**Всемирный форум для согласования
правил в области транспортных средств**

Рабочая группа по пассивной безопасности

Глобальные технические правила № 13 ООН**(транспортные средства, работающие на водороде
и топливных элементах)****Предложение по исправлению 1 к поправке 1
к Глобальным техническим правилам № 13 ООН
(транспортные средства, работающие на водороде
и топливных элементах)*****Представлено экспертом неофициальной рабочей группы
по этапу 2 разработки Глобальных технических правил № 13 ООН**

«Рис. 3

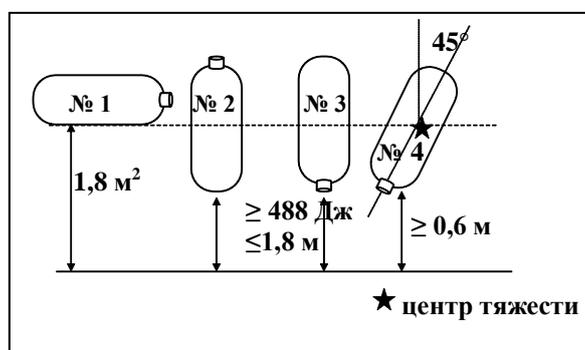
Рис. 3 в пункте 6.2.3.2 изменить следующим образом (скорректировав порядок слов на рис.):

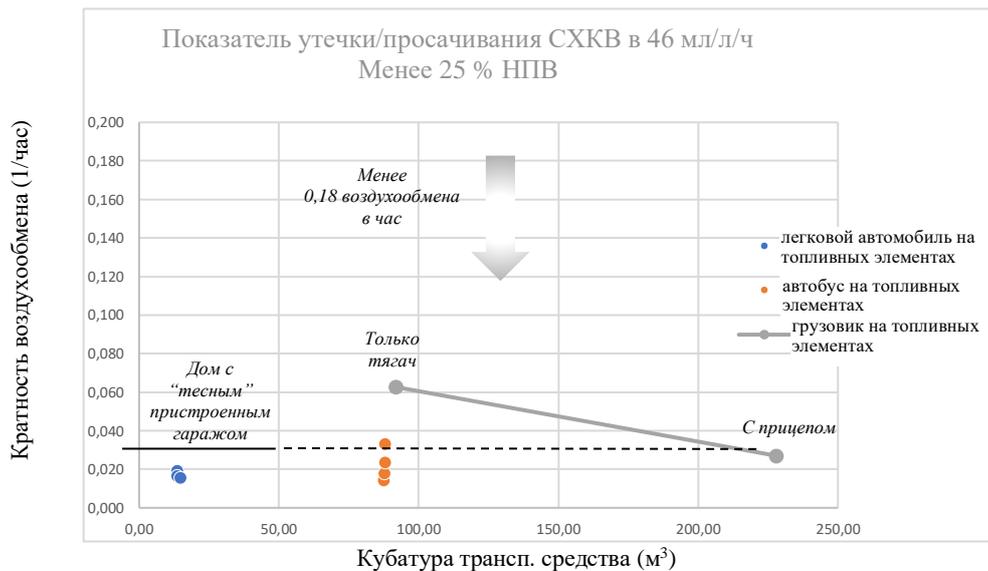
Рис. 10 изменить следующим образом (с тем чтобы ось x соответствовала предписаниям пункта выше):

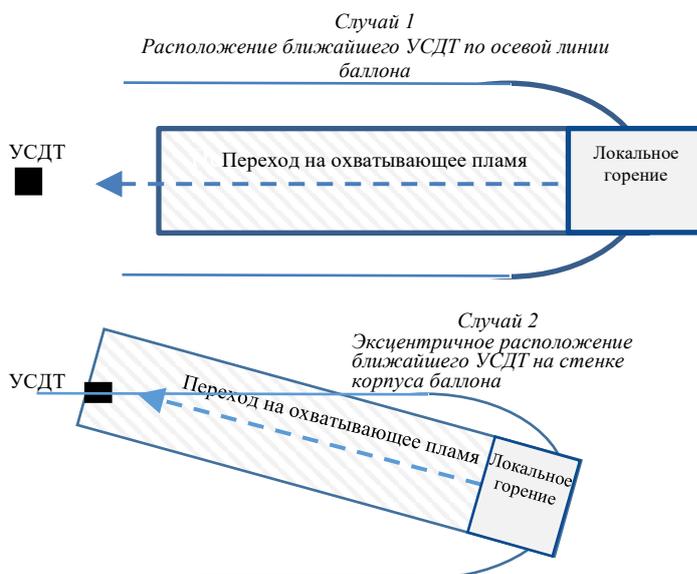
Рис. 29 (Увеличение рабочей поверхности зоны воздействия охватывающим пламенем в направлении ближайшего УСДТ, установленного на баллоне (вид сверху)) изменить следующим образом:
